con la presente si inviano le Osservazioni contro il Progetto di un impianto eolico codice procedura ID_VIP/ID_MATTIM: 1269 denominato "Pitigliano"; ubicato nei comuni di Pitigliano (GR) e Sorano (GR) costituito da 20 (venti) aerogeneratori di potenza nominale 7,0 MW per un totale di 140,0 MW con relative opere connesse ed infrastrutture indispensabili.

“Progetto di un impianto eolico denominato “Pitigliano” ubicato nei comuni di Pitigliano (GR) e Sorano (GR) costituito da 20 (venti) aerogeneratori di potenza nominale 7,0 MW per un totale di 140,0 MW con relative opere connesse ed infrastrutture indispensabili”

TESTO DELLE OSSERVAZIONI

Immagine 1. Vincoli ex art. 136 del CBC dal PIT della Regione Toscana e zona approssimativa dove è progettato l'impianto industriale.

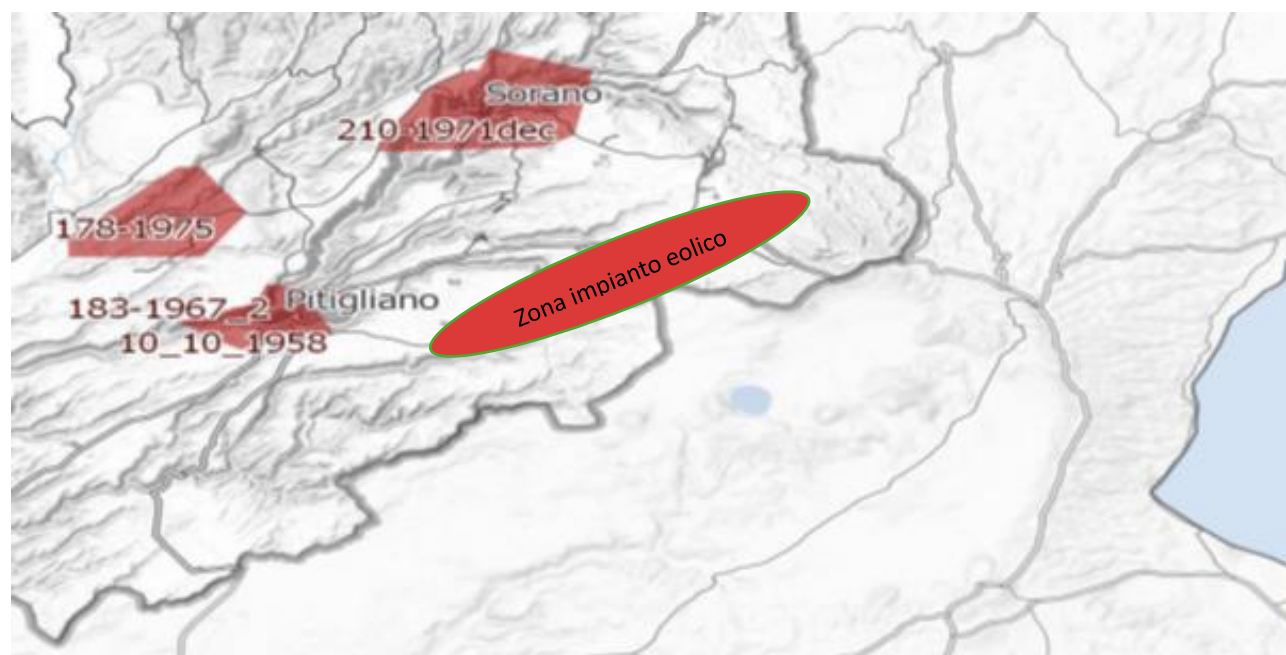
Al contrario si evidenzia che l'impianto eolico industriale citato non solo ricadrebbe con tutti e 20 gli aerogeneratori all'interno delle fasce di rispetto di 3 km di due vincoli paesaggistici di notevole interesse pubblico esistenti nella Regione Lazio e con una parte di essi nel vincolo paesaggistico del Centro abitato di Sorano (GR) quindi in aree non idonee all'installazione di impianti di energia rinnovabile. Addirittura, alcuni aerogeneratori sarebbero ubicati a poche centinaia di metri dai perimetri dei due vincoli paesaggistici laziali ex art 136 del CBC.

Ma la non idoneità dell'area non sarebbe certificata soltanto da questi vincoli paesaggistici ma anche dalle fasce di rispetto dei Beni della Parte seconda del CBC numerosi nel territorio interessato dal progetto dell'impianto eolico. Infatti la Proponente a pag 11 del SIA scrive: *"L'area interessata si trova all'esterno delle aree SIN individuate in Toscana e dista circa: 2,8 km dal centro abitato di Pitigliano, 2,7 km dal centro abitato di Onano, 2,8 km dal centro abitato di Latera"*. Quindi l'impianto come certifica la proponente potrebbe ricadere all'interno delle fasce di rispetto dei Centri Storici dei paesi citati e comunque li lambirebbe. Incompatibile sarebbe l'ubicazione di una parte del cavidotto che ricadrebbe nelle fasce di rispetto del vincolo paesaggistico di notevole interesse pubblico del Centro Storico di Pitigliano. Considerando che le Regioni grazie al Decreto interministeriale nell'emanazione della legge sulle aree idonee e non idonee hanno la facoltà di estendere le fasce di rispetto dei Beni del CBC fino a 7 km per alcuni di essi non è da escludere che gli aerogeneratori del progetto eolico, essendo ancora in itinere, tra qualche mese si troverà ancora con ulteriori incompatibilità oltre alle numerose già

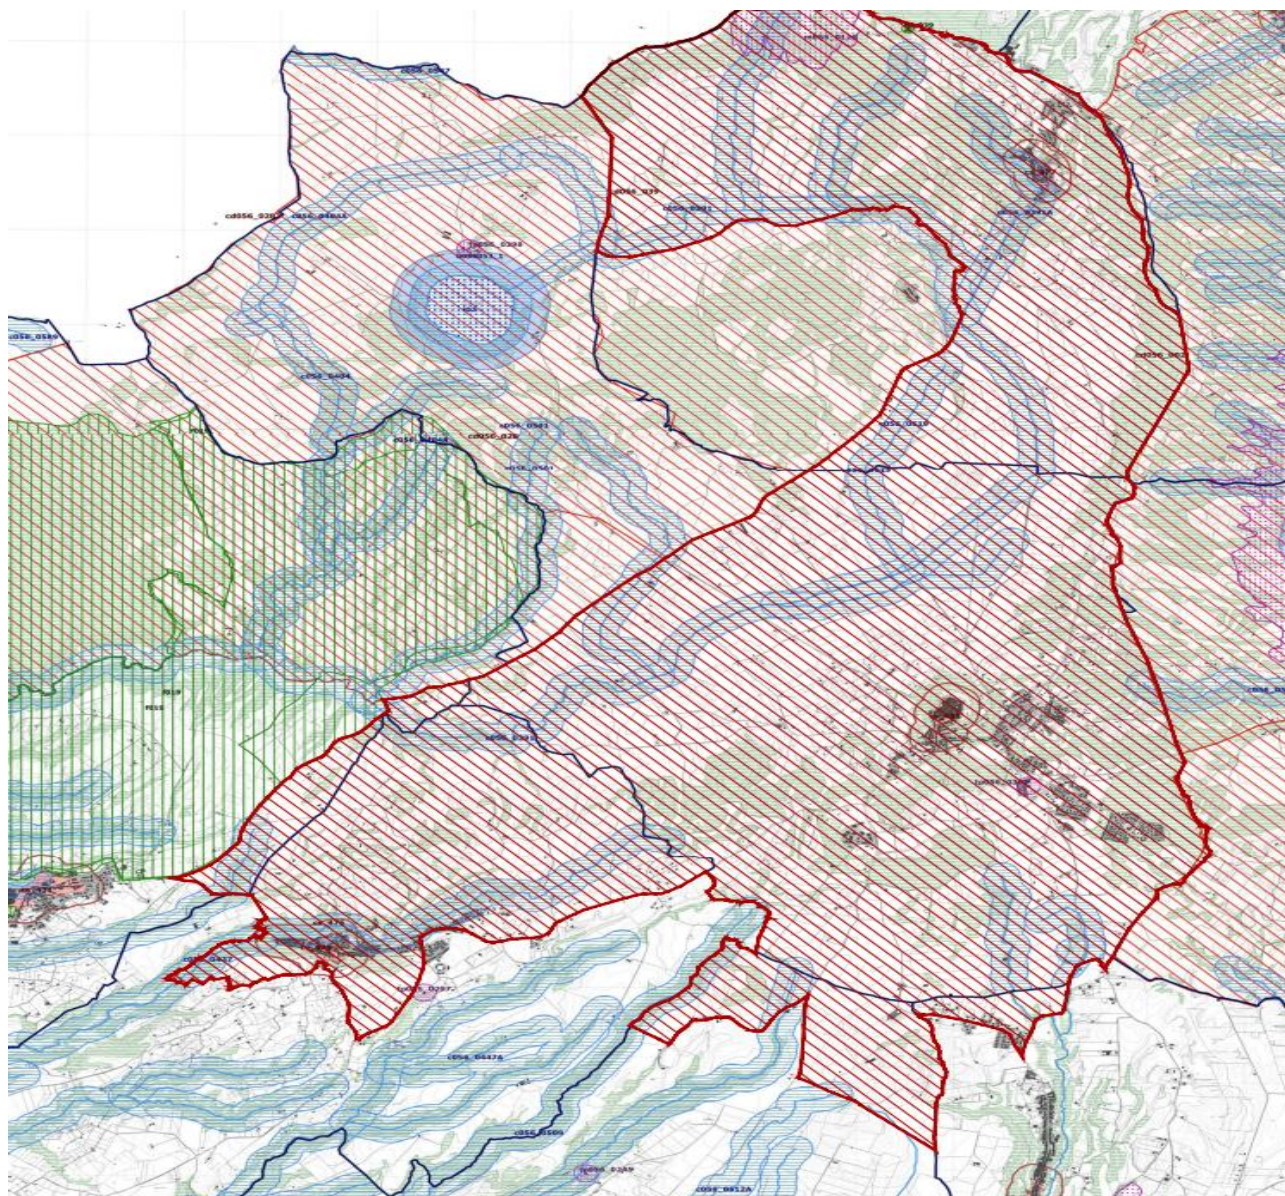
Come è illustrato nell'immagine si ribadisce che l'impianto industriale "Pitigliano" ricade completamente all'interno delle fasce di rispetto dei due vincoli di notevole

interesse pubblico e lambisce quelle di un terzo vincolo e quindi come affermato dal Consiglio di Stato nelle sentenze citate, l'impianto è insediato in area non idonea ai sensi dell'art. 20 comma 8 lettera c quater del D.Lgs. n. 199/2021 e ss.mm.ii al contrario di quanto sostiene la proponente.

Immagine 3. Cumulo di una parte di impianti eolici, fotovoltaici e geotermici industriali in progettazione ed esistenti intorno all’eolico industriale “Pitigliano”.

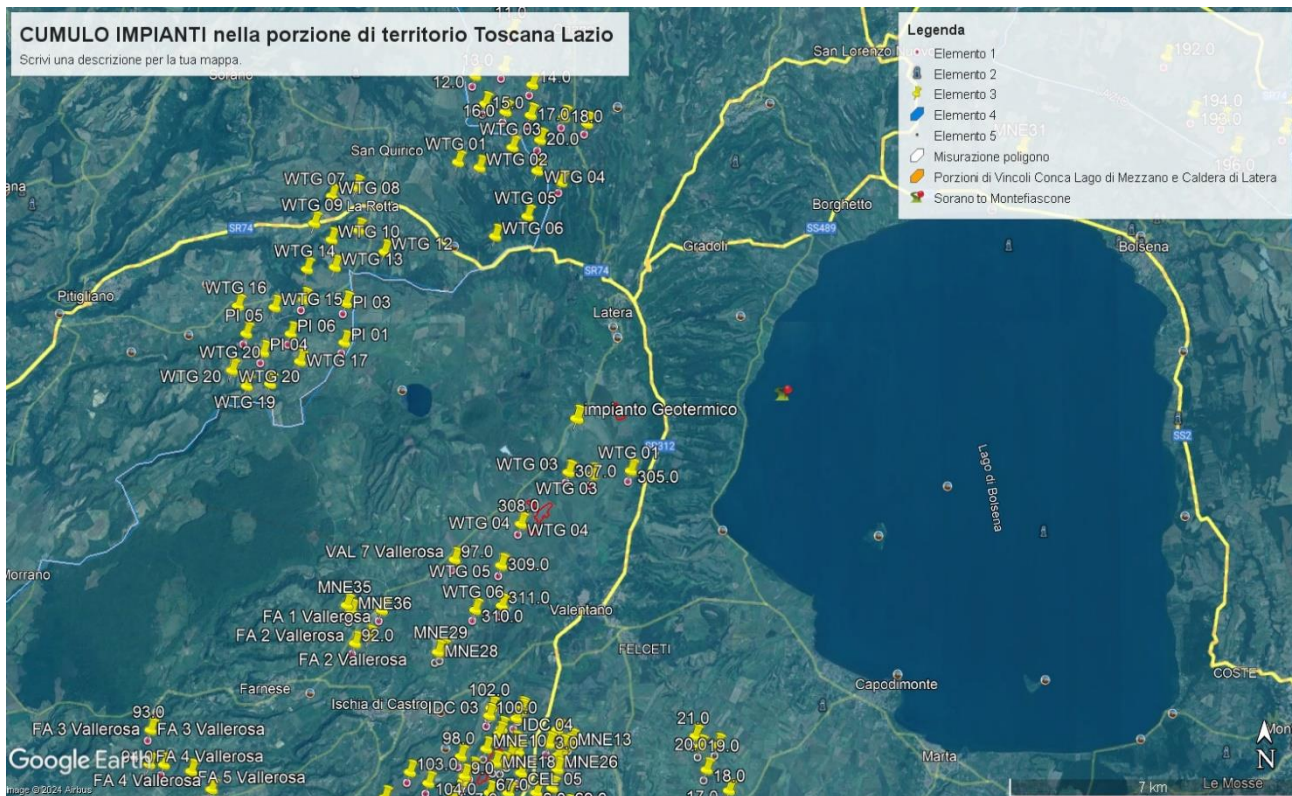
Beni Culturali “*Ambito paesaggistico, geologico e geomorfologico dell’orlo della caldera di Latera ...*” Non vengono nemmeno citati gli impianti eolici in progetto al MASE, il “Rempillo” (6 aerogeneratori) e un altro in verifica amministrativa di 14 aerogeneratori e 72, 6 MW. Ad oggi nei territori di Pitigliano, Sorano e in quello limitrofo potenzialmente potrebbero essere insediati 40 aerogeneratori alti 200 metri e larghi 170. Ma la proponente non cita neanche altri impianti che creerebbero il cumulo e quindi maggiore impatto. Infatti, sul territorio della “Città del Tufo” (Sorano e Pitigliano) impatterebbero anche l’impianto eolico “Montarzo” di Onano con 13 aerogeneratori con le dimensioni ricordate, l’altro eolico industriale nel territorio di Valentano con sette aerogeneratori (stesse dimensioni), gli impianti di Farnese con un minieolico di 3 Torri alte 60 metri già installate in località Poggio del Crognolo e l’impianto eolico industriale “Vallerosa” (7 aerogeneratori alti 200 metri e larghi 158 metri) in procedura VIA presso la Regione Lazio. Inoltre, altri impianti del minieolico già presenti a Valentano, Cellere e Piansano e due progetti eolici industriali con le stesse dimensioni (200 m x 170 m) nel Comune di Ischia di Castro. La valutazione del cumulo non prende neanche in considerazione gli impianti industriali di fotovoltaico e agrivoltaico in progetto a Farnese, Valentano, Ischia di Castro, Cellere. L’impianto geotermico in procedura Via al MASE, progettato nella Caldera di Latera. Quindi è stata effettuata una valutazione del potenziale impatto cumulativo non veritiera a dispetto di quanto affermato dalla proponente che sostiene di aver preso in considerazione uno spazio di 10 km intorno al suo impianto per gli impatti che si creerebbero.

Nella Parte IV delle Linee guida citate al punto 16.1, nello stabilire i requisiti per la valutazione positiva dei progetti nel procedimento di VIA si parla di individuazione delle aree idonee per l’insediamento degli impianti tenendo conto di aree degradate da attività antropiche pregresse o in atto (brownfield) tra cui siti industriali, cave, discariche, siti contaminati. Stessa raccomandazione viene ribadita anche nell’art.20 del D.Lgs n. 199/2021. Ma appare inascoltata dalla proponente. Infatti, insiste molto nel dire che il suo impianto industriale è compatibile con il territorio nonostante le numerose incompatibilità paesaggistiche, culturali, economiche e naturalistiche che esso incontra.

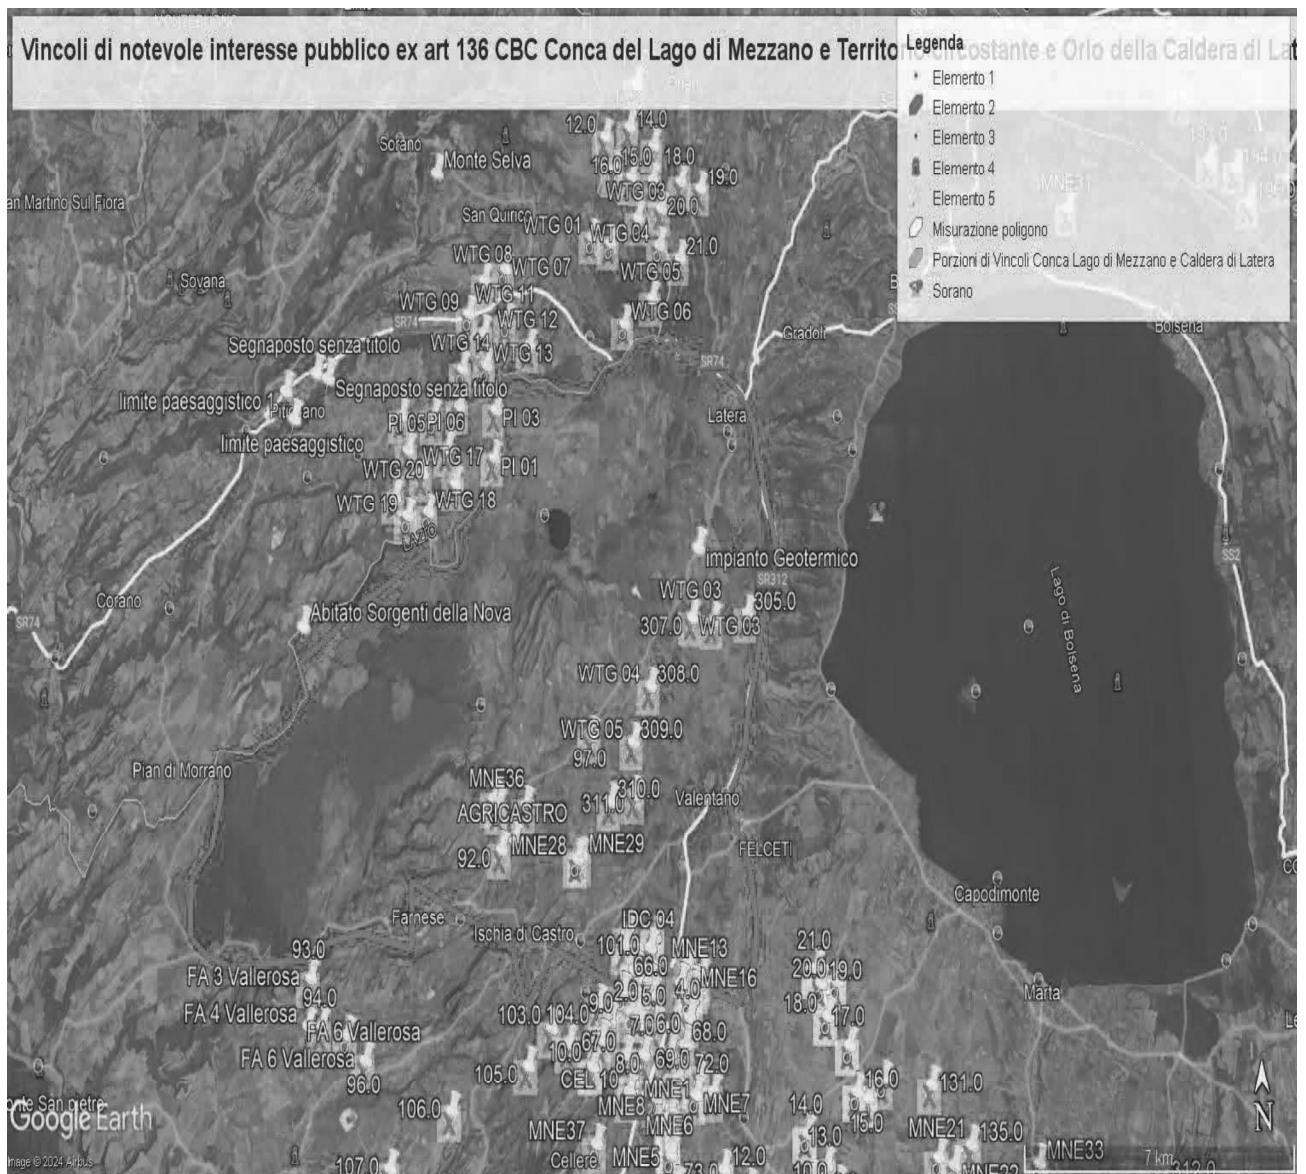
ma nelle sue immediate vicinanze (a soli 100 metri i primi due aerogeneratori) oltre ad impattare sul territorio e sulle economie di cinque Comuni del Lazio (Farnese, Onano, Latera, Valentano, Grotte di Castro e Gradoli) si trova nelle fasce di rispetto dei Beni di notevole interesse pubblico come si è evidenziate nelle Osservazioni precedenti e crea degli impatti negativi anche sui beni naturalistici come verrà dettagliato nell'Osservazione relativa alla Vinca. Inoltre, andrebbe a sommarsi al già enorme cumulo di impianti eolici e fotovoltaici e geotermici che creano una elevata criticità ambientale nella provincia di Viterbo e interferiscono anche con il territorio toscano come si può vedere dalle varie immagini dell'Allegato n. 1.

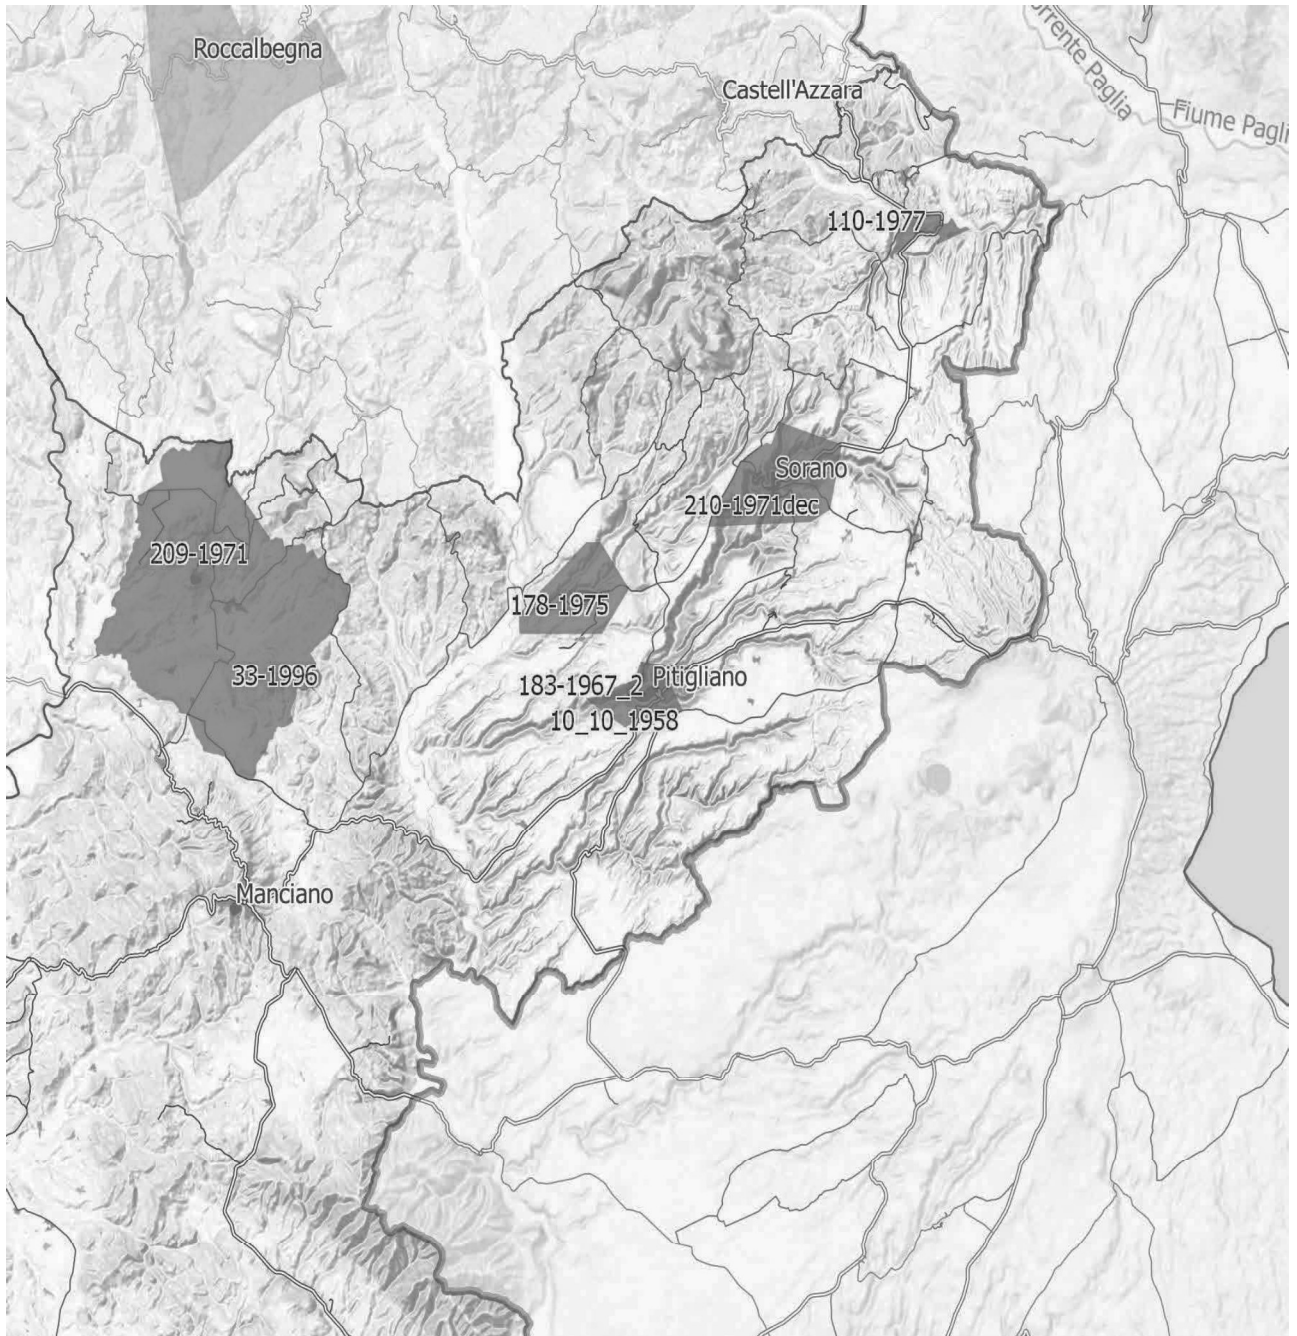
IMMAGINE n. 4 Si evidenzia che i tre aerogeneratori WTG 07, WTG 08 e WTG 09 impattano con il vincolo paesaggistico di notevole interesse pubblico del Centro Storico di Sorano. Il WTG 07 si troverebbe a 2828 m, WTG 08 2504 e WTG 09 2990. Il cavidotto dell'impianto invece impatta in buona parte del Vincolo paesaggistico ex art. 136 del CBC del Centro Storico di Pitigliano.

IMMAGINE n 5. Mappa eolici elaborata dall'Associazione Amici della Terra. La mappa evidenzia il cumulo degli impianti tra Lazio e Toscana.

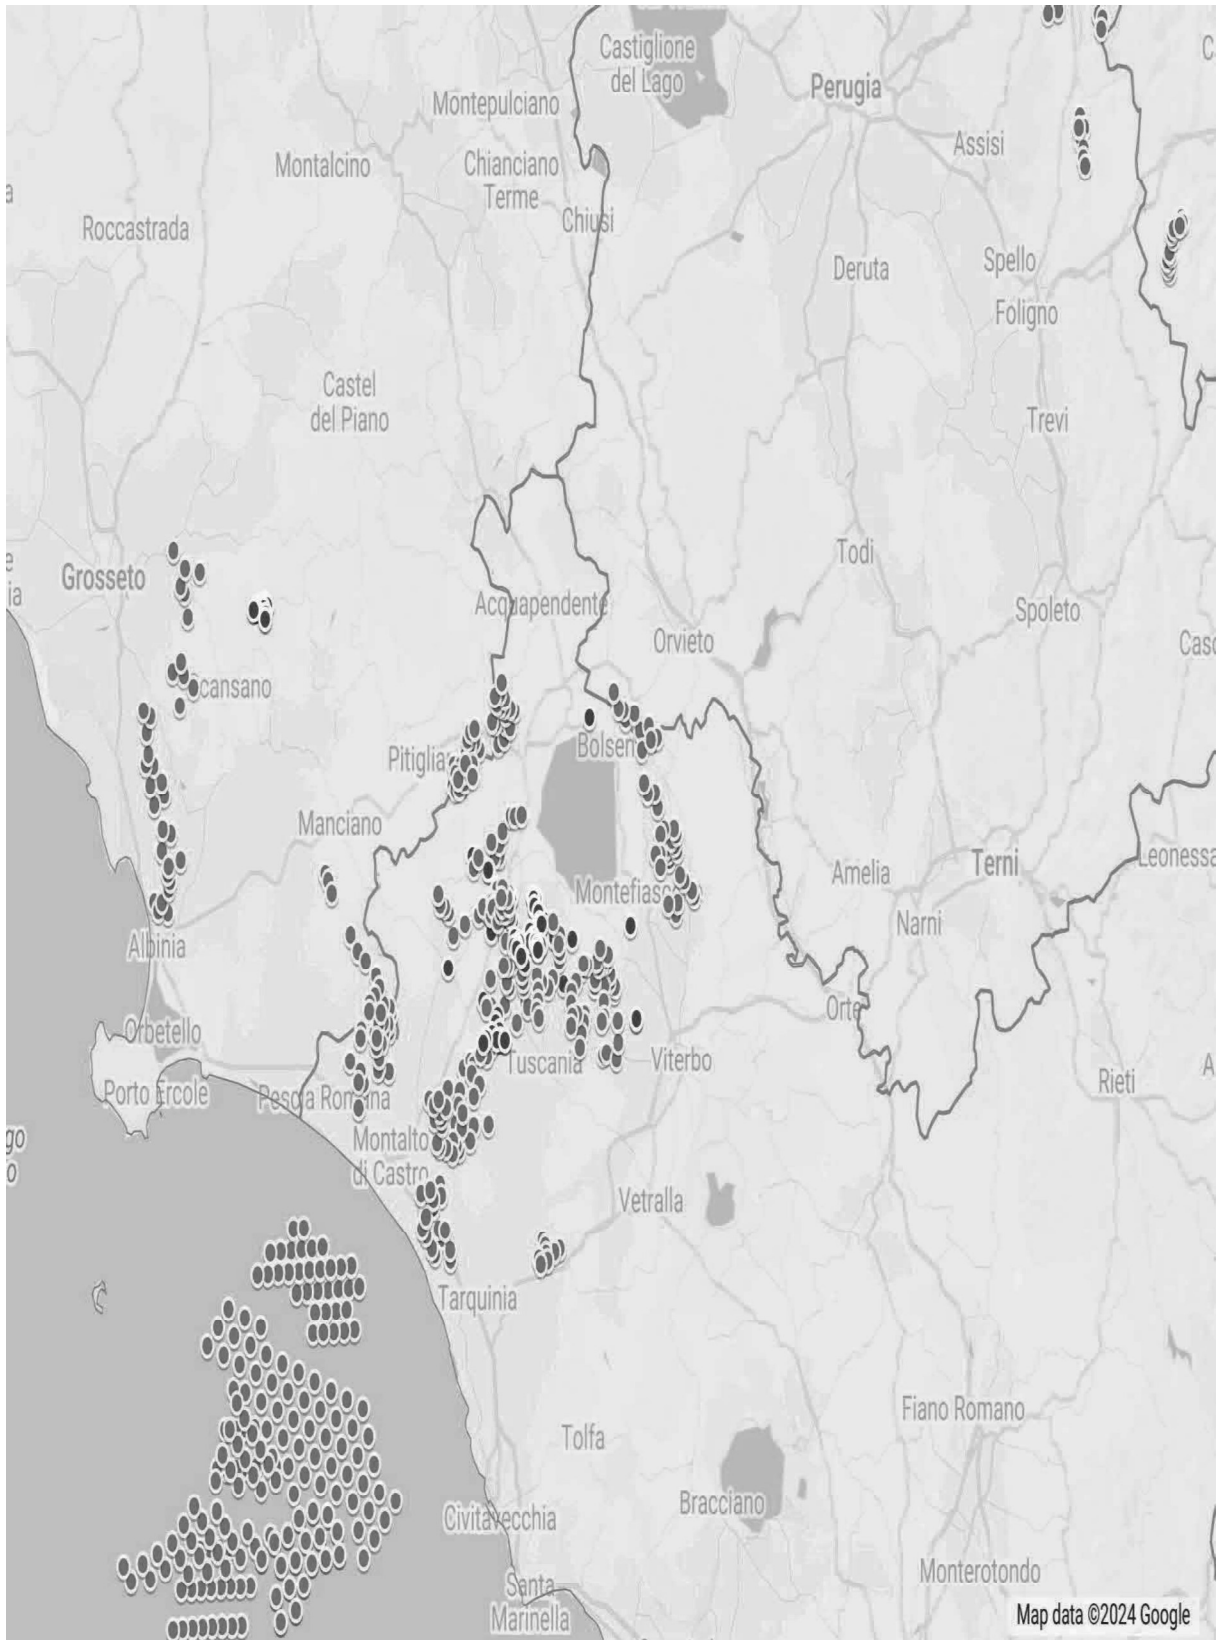
Riguardo al cumulo degli impianti FER, le mappe prodotte dalla proponente riguardano, come già evidenziato, soltanto una parte molto piccola degli impianti FER dell'area intermedia e vasta e in particolare di quelli eolici che contribuiscono a creare un notevole cumulo e la saturazione del territorio tosco laziale. Riguardo al cumulo dei soli impianti eolici si riporta la mappa dell'intervisibilità degli impianti eolici elaborata dall'Associazione nazionale “Amici della Terra”.
